Zmena 01/2016 Lokalita C

EKOPOLIS - Ateliér architektúry, urbanizmu a územného plánovania Vajnorská 98/J, 831 04 Bratislava Tel./fax.: 02/207 45 115, Mobil: 0905 628 155 e-mail: zibrin.ekopolis@chello.sk		
Názov úlohy:	ÚPN mesta Trnava (Aktualizované znenie 2009) v znení neskorších zmien Zmena 01/2016 Lokalita C - Vybavenosť v lokalite Pekné pole VII a riešenie napojenia Ulice J. Hlubíka na severný obchvat	ČISTOPIS
Obstarávateľ:	Mesto Trnava, Mestský úrad, Trhová 3, Trnava	Dátum: 09/2016
Spracovateľ:	Ing. arch Peter Zibrin, PhD., autorizovaný architekt	
Názov výkresu:	Výkres ochrany prírody a tvorby krajiny	Č.výkr.: B.06. Mierka: 1:10 000

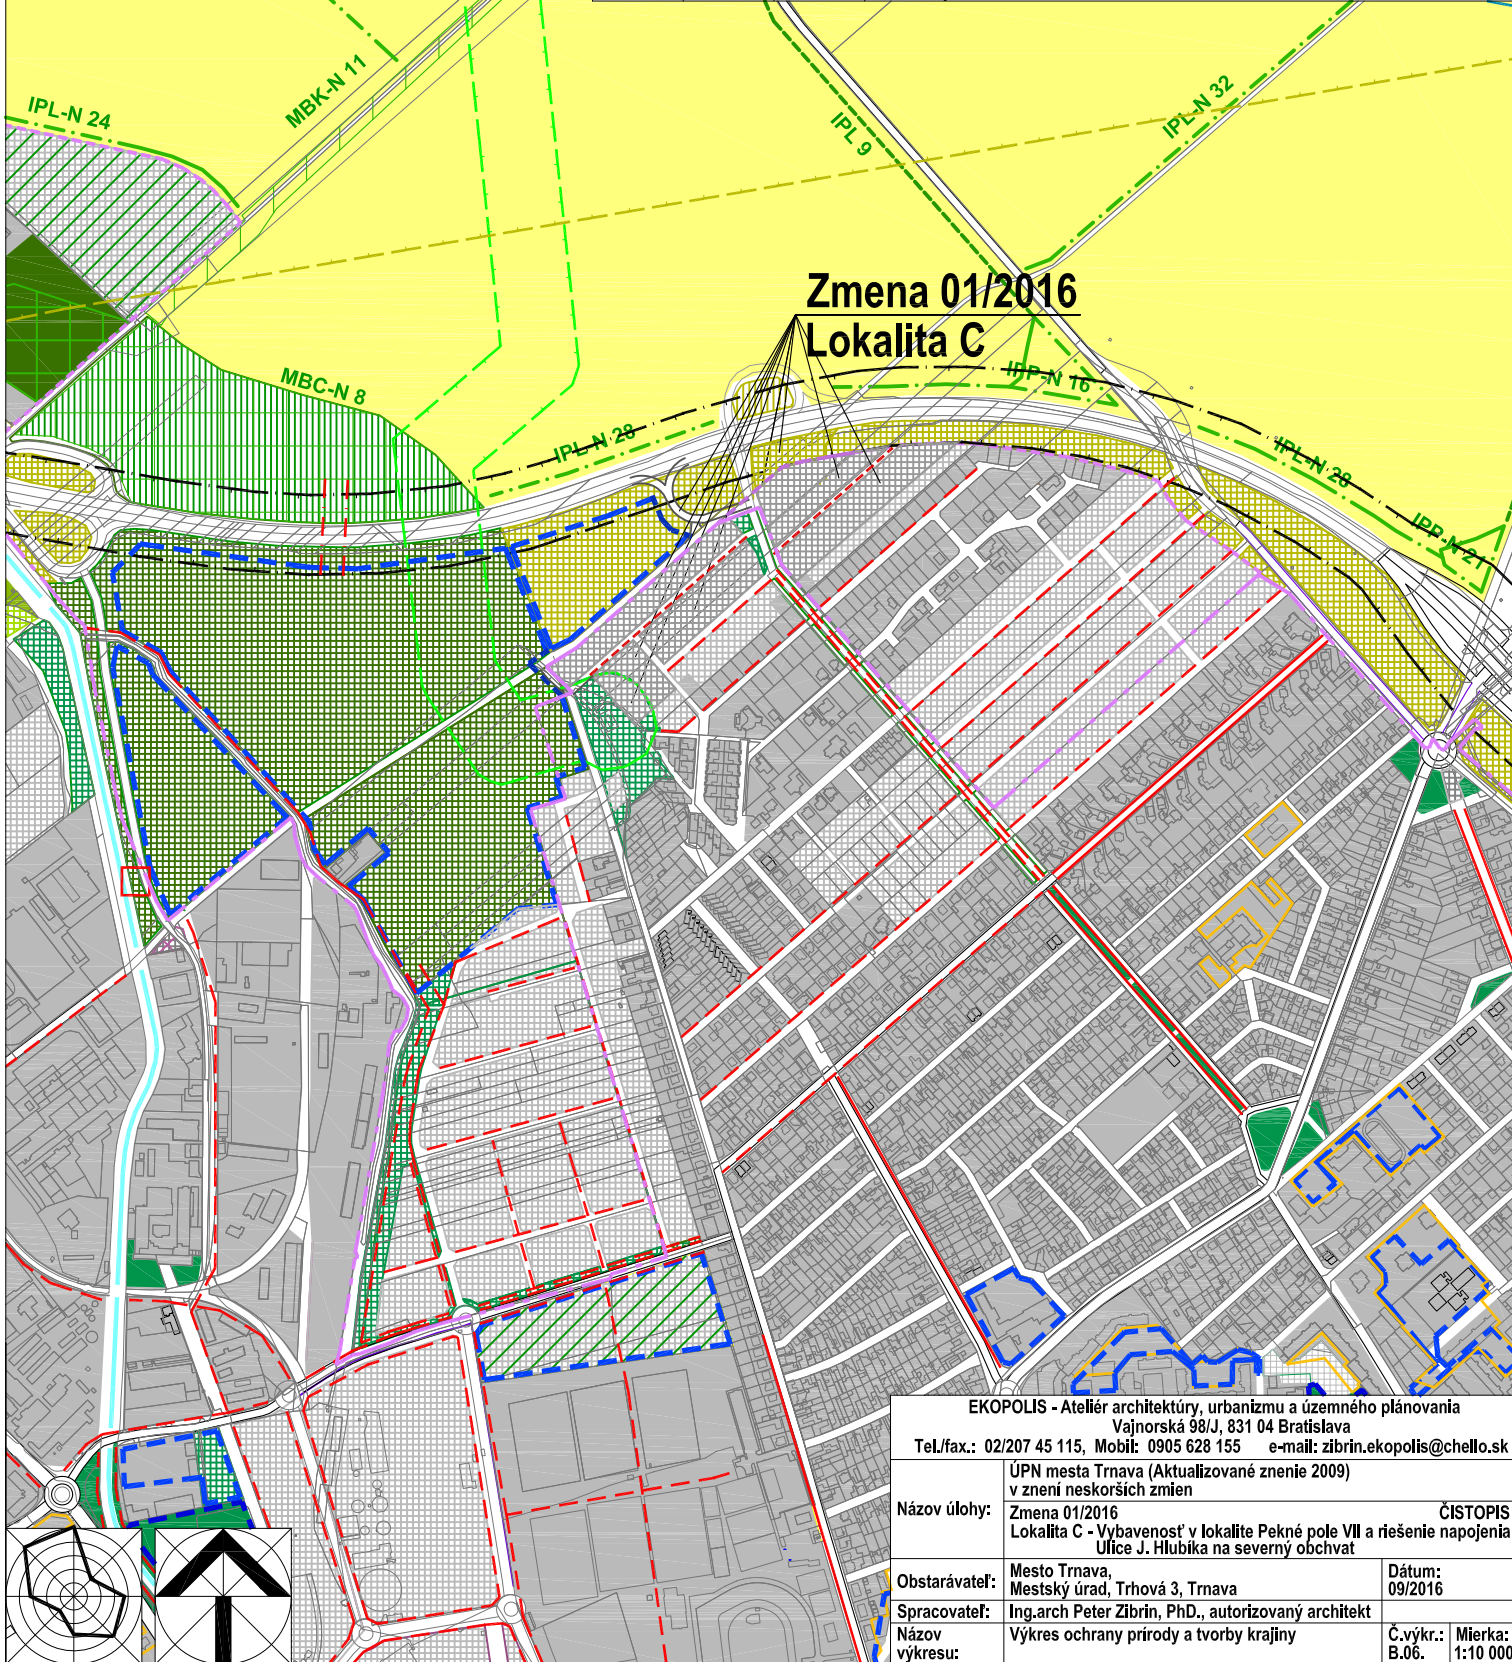
- - - - -			Hranica zastavaného územia
▒▒▒▒▒			Zmena 01/2016 - Lokalita C
▒▒▒▒▒			Urbanizované územie
▒▒▒▒▒			Zmena 01/2016 - Lokalita C
▒▒▒▒▒			Izolačná zeleň a sprievodná zeleň komunikácií
▒▒▒▒▒			Zmena 01/2016 - Lokalita C
▒▒▒▒▒			Izolačná zeleň a sprievodná zeleň komunikácií
▒▒▒▒▒			Zmena 01/2016 - Lokalita C
▒▒▒▒▒			Hlavné aleje a stromoradia urbanizovaného územia
